Dotyczy: Odpowiedzi na pytania do zamawiającego w sprawie przetargu:

„Budowa kąpieliska otwartego na terenie Parku Wodnego w Tarnowskich Górach”

Pytania z dn. 20.03.2026r.

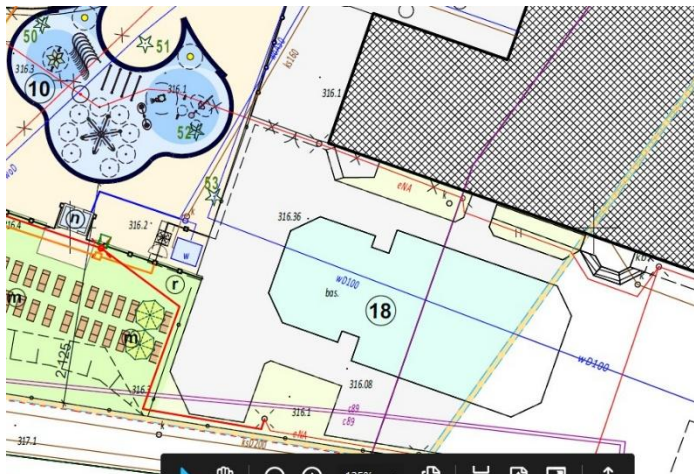
56. Prosimy o potwierdzenie, że w wycenie nie należy uwzględniać wykonywania nowych nawierzchni wokół istniejącego brodzika dla dzieci – oznaczonego liczbą „18” wg schematu j/n:

Potwierdzamy
